**DIPARTIMENTO AMBIENTE, PAESAGGIO E
QUALITÀ URBANA**

Oggetto: Alfa Libra Srl – Istanza ai sensi dell'art. 27 bis del D.Lgs. 152/06 smi per il progetto di un impianto fotovoltaico a terra della potenza di picco di 7,26 Mwp denominato “Fragagnano ex cava” ed opere connesse da realizzare nel Comune di Fragagnano (TA). Convocazione Conferenza di Servizi conclusiva decisoria ai sensi dell'art. 14-ter della L. 241/90 smi

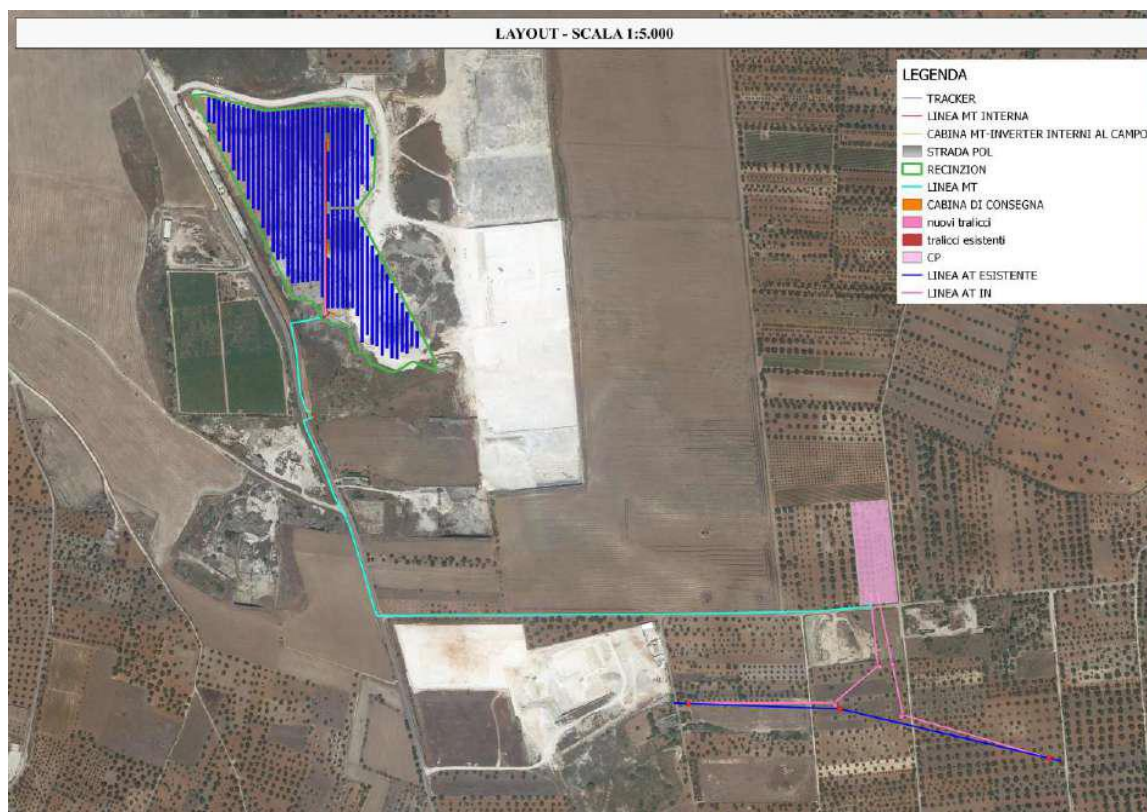
L'area di intervento ricade al foglio 19, particelle 116 e 442 del Comune di Fragagnano nei "*Contesti Rurali: cave dismesse oggetto di recupero ambientale da rinaturalizzare*" ai sensi del Piano Urbanistico Generale del Comune di Fragagnano e presenta il seguente layout (dalla "Relazione paesaggistica- Rev 03/21" del 06.07.2021):

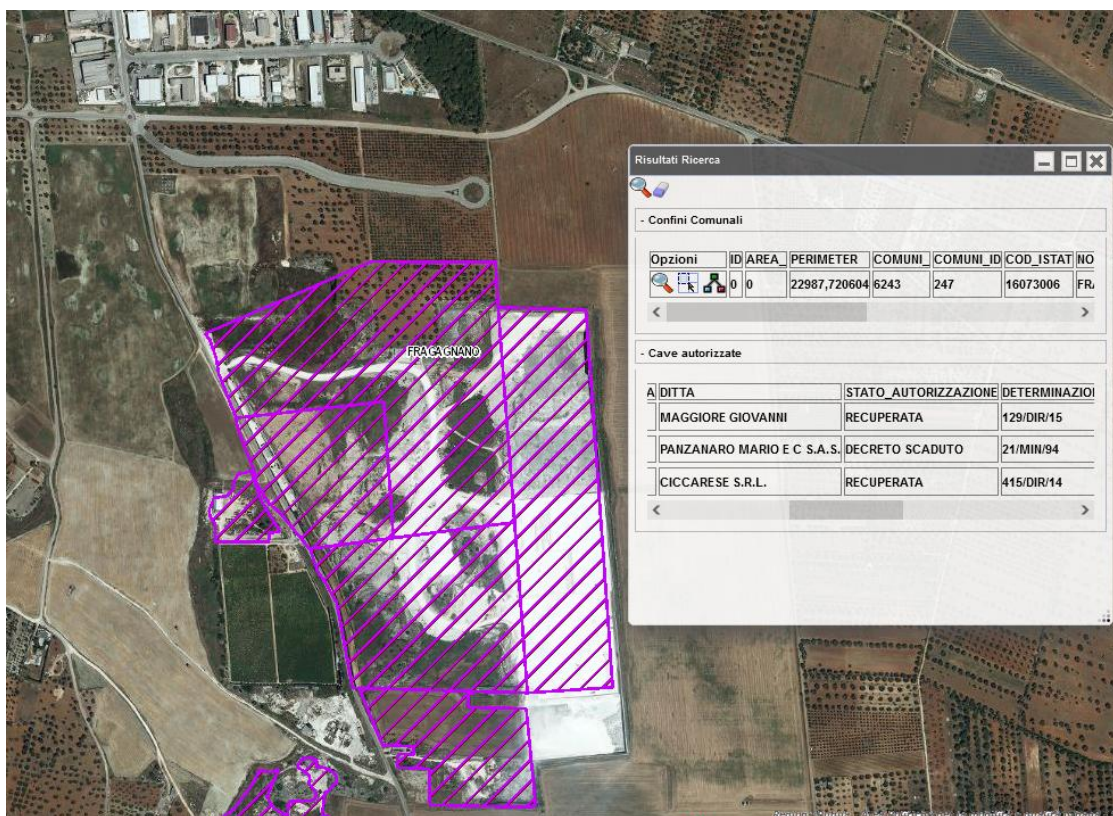
- il piano di recupero dell'ex cava;
- chiarimenti sullo stato autorizzatorio delle cave ricadenti sulle particelle oggetto d'intervento, considerato che è stata trasmessa la sola Determina n.129 del 10.04.2015 "art. 25 L.R. 37/85 e s.m.i.- Cessazione dei lavori di coltivazione nella cava di tufo calcarenitico sita in località "Cellino-Cazzato" del Comune di Fragagnano (TA), in catasto al foglio n.19 p.lla 115/b, autorizzata con DEC. DIR. n.78 del 29.09.2000. Ditta: MAGGIORE Giovanni- Via Trento n. 41 Avevana (TA)", mentre dalla consultazione del SIT PUGLIA - Portale Attività Estrattive si rilevano le seguenti aree di cava insistenti sulle particelle nn. 116 e 442 appartenenti ad altre ditte, come evidenziate nell'immagine sottostante, che risulterebbero parte recuperata (paesaggistico-ambientale) e parte non cessata.
